INTEGRAZIONI ALLA DOCUMENTAZIONE PREVISIONALE DI IMPATTO ACUSTICO

RELATIVA ALL'AMPLIAMENTO DEI PIAZZALI DI DEPOSITO ACV
PRESSO LO STABILIMENTO ENOMONDO SRL, UBICATO IN VIA
CONVERTITE N.6 A FAENZA

ENOMONDO SRL

Faenza, 17 febbraio 2021

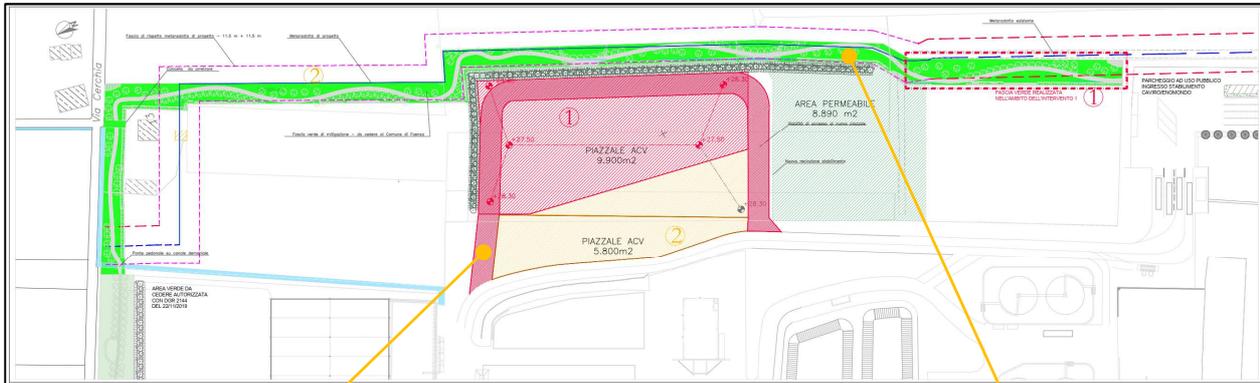
1. Descrizione dettagliata delle aree che mutano destinazione d'uso (piazzale ACV, parcheggio, area da cedere al comune, area verde di mitigazione, area permeabile, ecc);

Si riporta di seguito un estratto della planimetria di progetto con l'individuazione delle diverse destinazioni d'uso previste dal progetto.

Si premette che allo stato attuale tutte le aree interessate dal progetto sono ad uso agricolo.

LEGENDA INTERVENTI	
DESCRIZIONE	TEMPI DI REALIZZAZIONE
① PIAZZALE ACV (S=9.900 mq) E PARTE AREA VERDE DI MITIGAZIONE	0-6 MESI
② SPOSTAMENTO TUBAZIONE SNAM E AREA VERDE DI MITIGAZIONE + PIAZZALE ACV (S = 5.800 mq)	14-18 MESI

FASE 1
 FASE 2
 AREA PERMEABILE - MQ 8.890

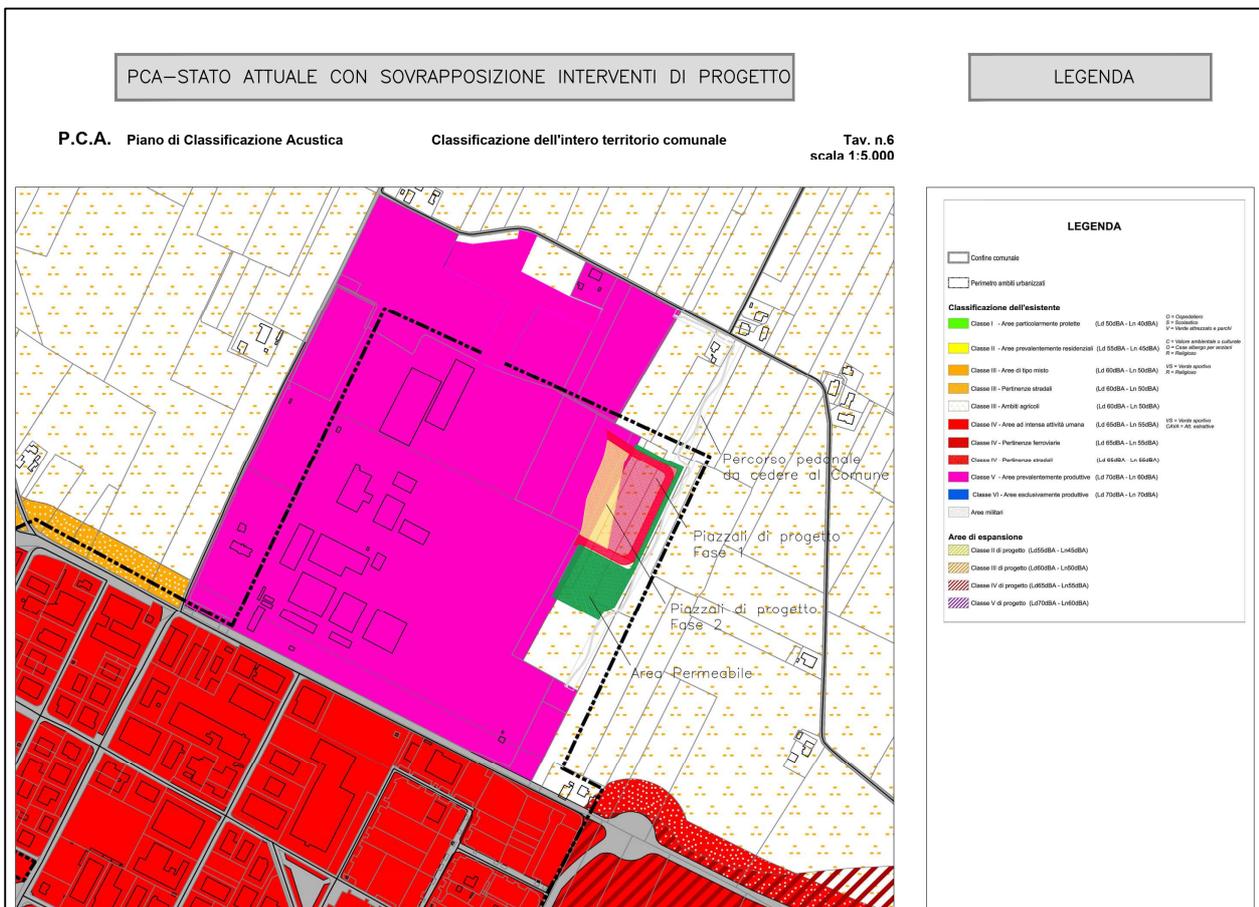
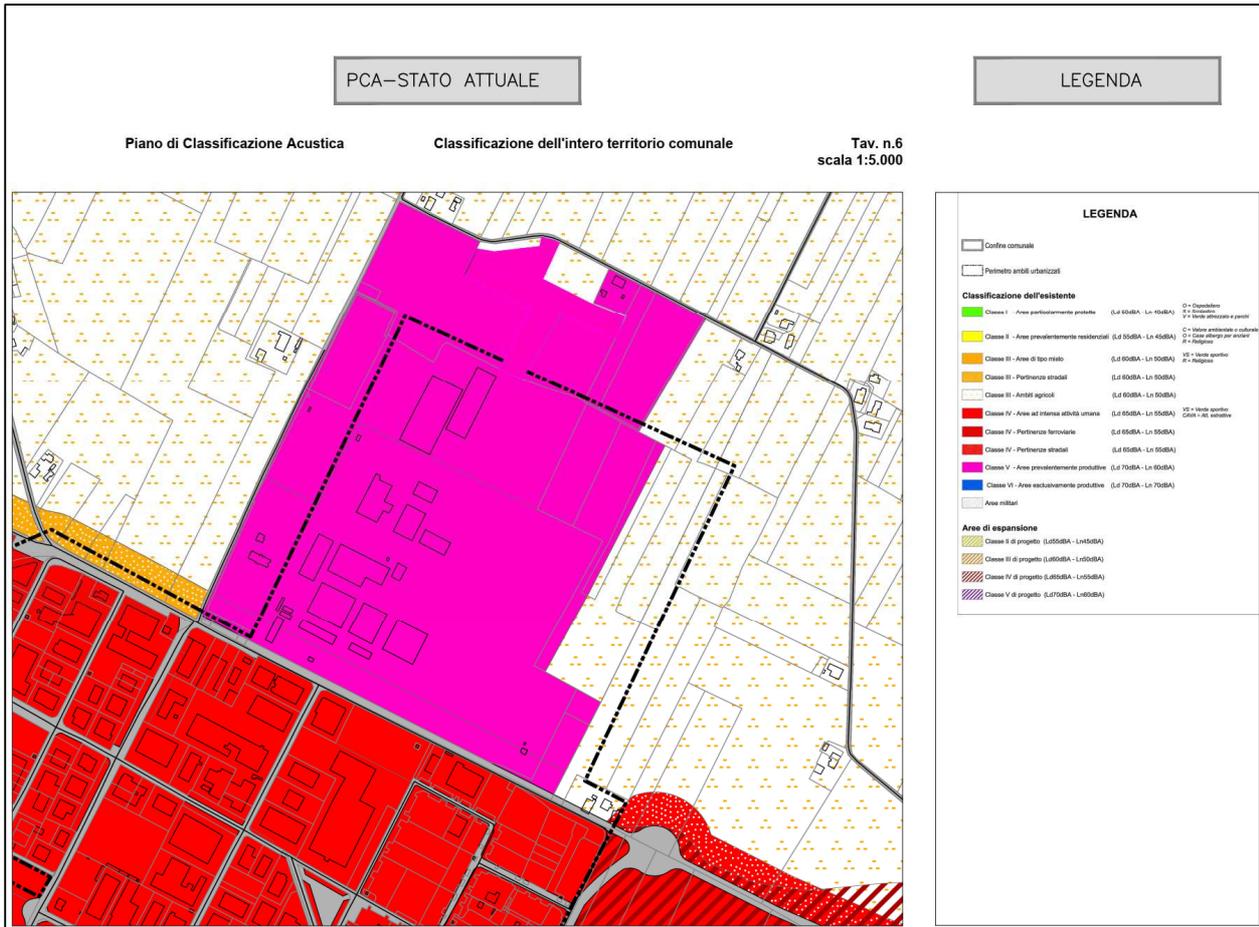
3. Aggiornamento della cartografia di classificazione acustica indicando la sovrapposizione delle aree di trasformazione;

Si riporta di seguito l'aggiornamento cartografico della classificazione acustica, riportando la sovrapposizione delle aree oggetto di intervento, confrontato con la cartografia attuale.

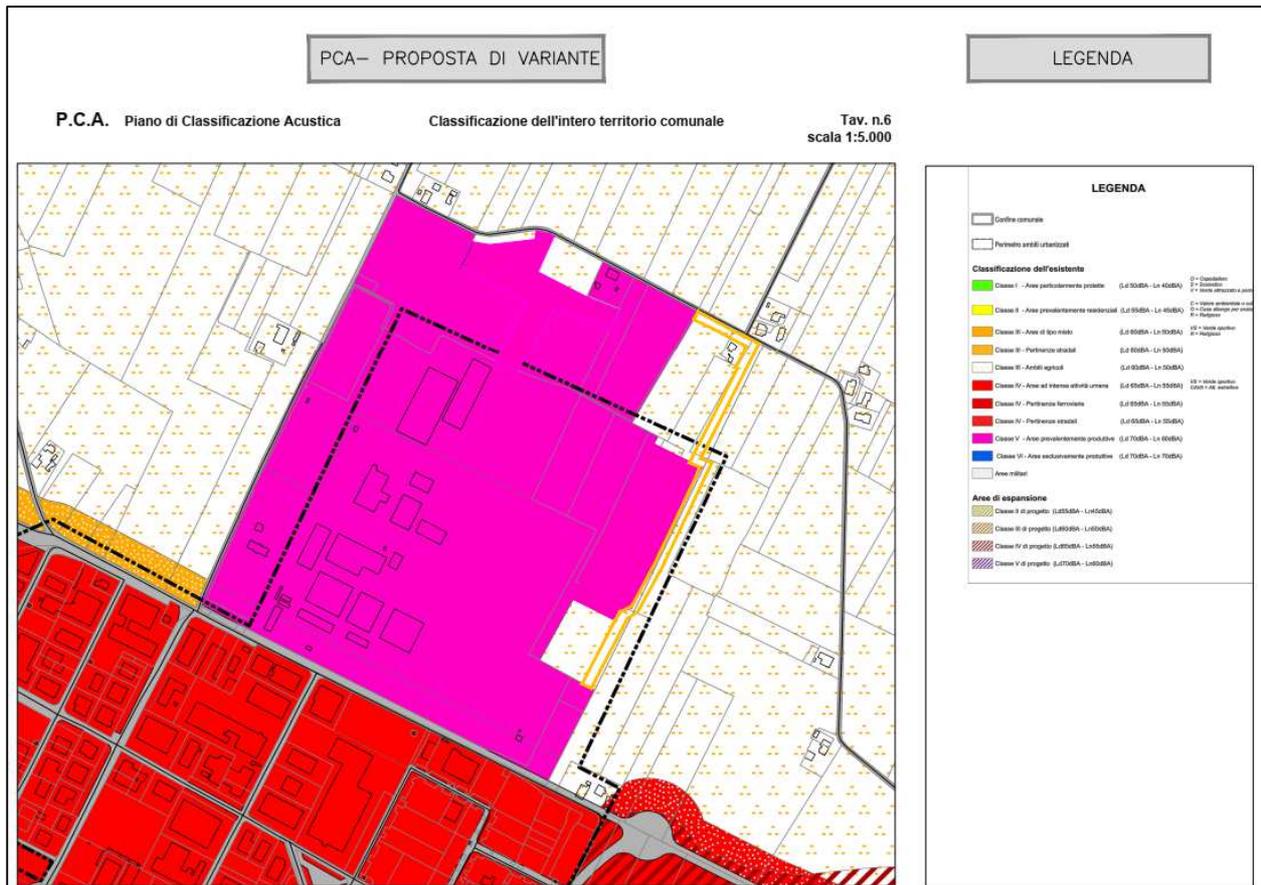
2. Relazionare sull'effettivo utilizzo delle aree acquisite da Enomondo, escluse dal cambio di destinazione d'uso; verificare la corrispondenza dell'effettivo utilizzo con la permanenza in classe III agricola;

Le aree acquisite da Enomondo ed escluse dal cambio di destinazione d'uso rimarranno ad uso agricolo.

ESTRATTO PLANIMETRICO

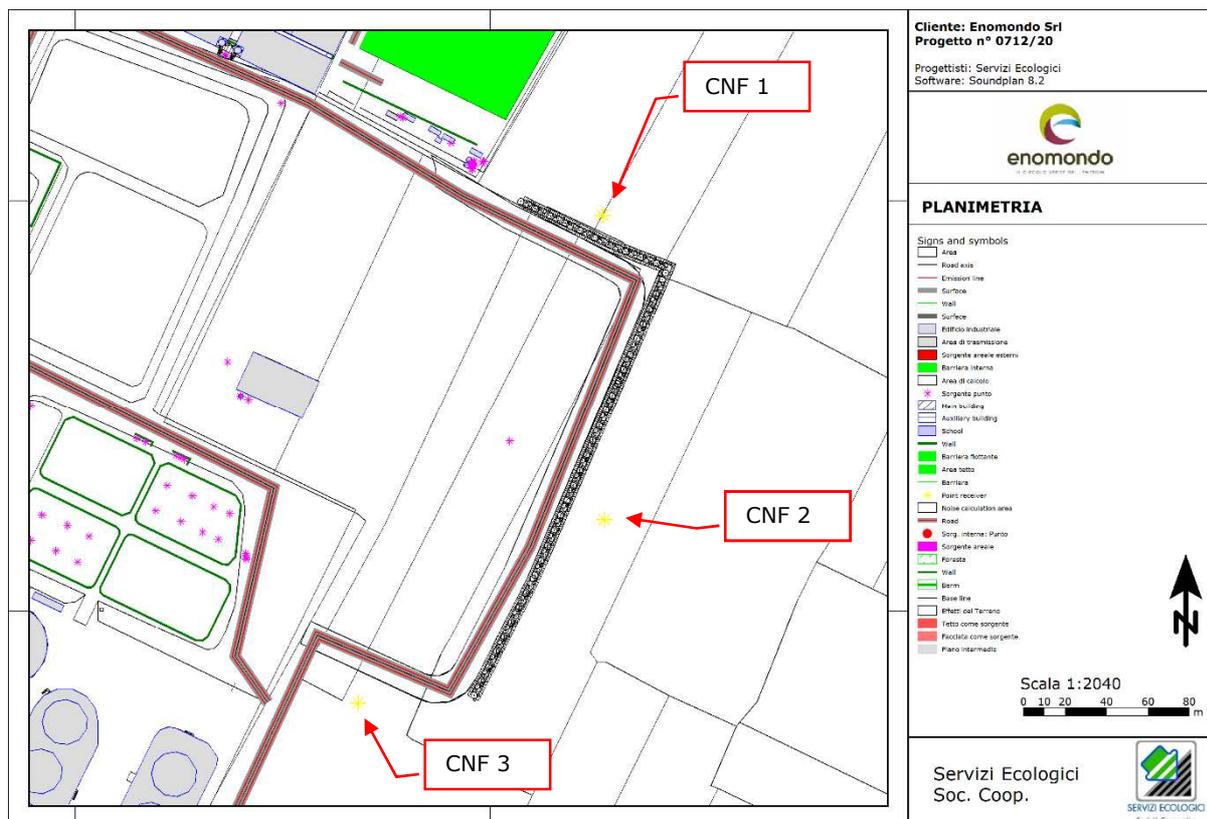
5. Dare riscontro della verifica dell'Art. 2 della L.R. 15/2001 - comma 4 (*All'interno del territorio urbanizzato o suscettibile di urbanizzazione le aree contigue, anche appartenenti a comuni contermini, non possono avere valori che si discostano in misura superiore a 5 dBA di livello sonoro equivalente misurato secondo i criteri generali stabiliti dal Decreto del Ministero dell'Ambiente 16 marzo 1998 recante "Tecniche di rilevamento e di misurazione dell'inquinamento acustico"*) integrando opportunamente la Valutazione previsionale di impatto acustico presentata. La valutazione dei livelli sonori, da effettuarsi al confine, dovrà tener conto dell'azione concomitante delle sorgenti attuali e di progetto.

Al fine di verificare il rumore generato al confine dell'area interessata dal progetto, si riporta di seguito un estratto della planimetria con l'individuazione di n.3 ricevitori posizionati al confine dell'area di progetto (denominati CNF 1, 2 e 3).

Si riporta ora una tabella con i valori simulati nei n.3 ricevitori inseriti ed il confronto con i limiti di legge relativi alla Classe III (classe confinante allo stato di progetto, il quale ricade in Classe V).

*Tale valore risulta essere superiore al valore limite di immissione per tale area (Classe III, limite pari a 50.0 dBA in periodo di riferimento notturno) ma oltre il confine non sono presenti spazi fruibili da persone o comunità in periodo notturno, così come riportato all'interno del "Decreto Ministeriale - Tecniche di rilevamento e di misurazione dell'inquinamento acustico del 16/03/1998, Allegato B, articolo 6". Infatti subito oltre il confine è presente un' area agricola che non risulta essere uno spazio fruibile e quindi non è idoneo alla verifica del limite assoluto di immissione.

Al confine si possono quindi ritenere rispettati tutti i limiti di immissione assoluti di classe III sia in periodo diurno sia in periodo notturno.
